柏崎刈羽原子力発電所保安規定審査資料	
資料番号	T S - 7 6
提出年月日	令和 2 年 5 月 22 日

柏崎刈羽原子力発電所 7 号炉

高圧代替注水系の運用について

東京電力ホールディングス株式会社

図1 高圧代替注水系の運転確認

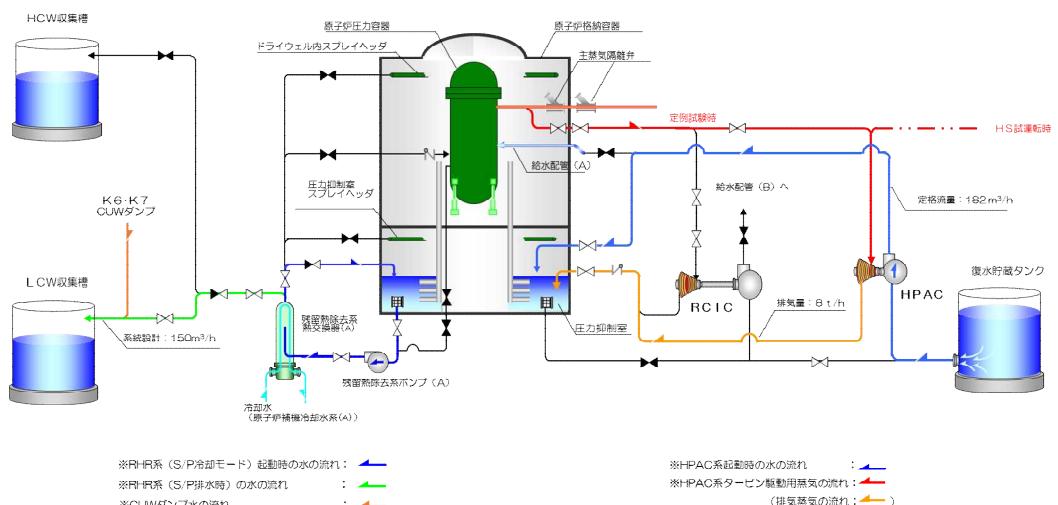
高圧代替注水系ポンプの運転確認は、図1に示す通り、復水貯蔵槽を水源とし、サプレッションプールへ水を排出する系統構成にて行うため、運転確認に伴い、サプレッションプール水位は上昇する。このため、運転確認時における水位上昇対策として、残留熱除去系ポンプにてサプレッションプール水を廃棄物処理建屋のLCW収集槽へ移送する操作を行なって行う。

しかしながら、上記操作を行った場合であっても、サプレッションプール水の移送先のLCW収集槽受入配管の設計容量は [] であり、高圧代替注水系ポンプの定格流量運転時 ($182 \text{ m}^3/\text{h}$)においては、サプレッションプールへの流入量が上回ることから、水位の上昇が生じる。

これまでの高圧代替注水系の試験運転実績から、サプレッションプール水位の通常運転範囲内での運転可能時間は [] 程度であることが分かっている。一方で、同じ蒸気駆動ポンプである原子炉隔離時冷却系の定例試験の実績から、運転員がポンプの圧力調整、運転状態確認、データ採取等を行うためには少なくとも [] 程度は掛かると想定され、通常運転範囲内では運転確認を行うための時間を十分に確保できないことが懸念される。また、サプレッションプールの水位調整操作で生じる水位の揺らぎ等の事象により、通常運転範囲内の管理値を逸脱する可能性もある。従って、保安規定第46条について、高圧代替注水系の運転確認行為を妨げないための措置を新たに設ける。

図46

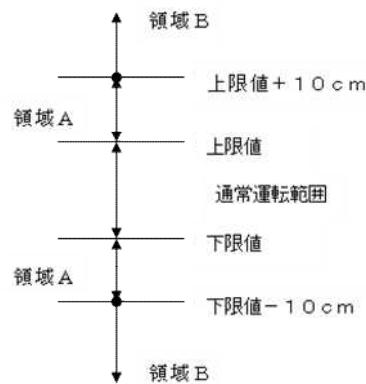
高圧代替注水系ポンプ運転確認時は、水位の常時監視及び水位上昇／下降範囲を最小限に抑える措置を実施すると共に、運転確認終了後24時間の制限を設けた上で、通常運転範囲の逸脱（図46の領域Aへの移行）を許容することとする。なお、24時間の制限については、表46-2の条件Aの完了時間を準用した。

また、領域Aを超えて領域Bに近接した場合は、運転確認を中止し24時間以内に水位を制限値内に復旧することとするが、万が一、領域Bに移行した場合（サプレッションプールの水位調整操作で生じる揺らぎ事象、または高圧代替注水系ポンプの運転確認で生じる波立ち等による一時的な水位の上昇は除く）は、運転上の制限の逸脱と判断し、表46-2の要求される措置に従い、原子炉をスクラムする。

第46条 原子炉の状態が運転、起動及び高温停止において、サプレッションプール※1の水位は、表46-1(図46)で定める事項を運転上の制限とする。ただし、地震時を除く。なお、7号炉において、高压代替注水系の運転確認等により、サプレッションプールの水位が図46の領域Aに移行した場合、運転確認開始から確認終了後24時間までの間は、運転上の制限を満足していないとはみなさないが、領域Bに移行した場合は、運転上の制限の逸脱と判断する。

2. サプレッションプールの水位が前項で定める運転上の制限を満足していることを確認するため、次号を実施する。
なお、7号炉において、高压代替注水系の運転確認等により、サプレッションプールの水位が図46の領域Aに移行した場合、5分毎にサプレッションプールの水位を監視するとともに、領域Bに近接した場合は、水位が変動するような運転確認等を中止し、24時間以内に水位を制限値内に復旧する。

条件	要求される措置	完了時間
A. サプレッションプールの水位が図46の領域Aの場合	A 1. サプレッションプールの水位を制限値以内に復旧する。	24時間
B. 条件Aで要求される措置を完了時間内に達成できない場合	B 1. 高温停止にする。 及び B 2. 冷温停止にする。	24時間 36時間
C. サプレッションプールの水位が図46の領域Bの場合	C 1. 原子炉をスクラムする。	速やかに
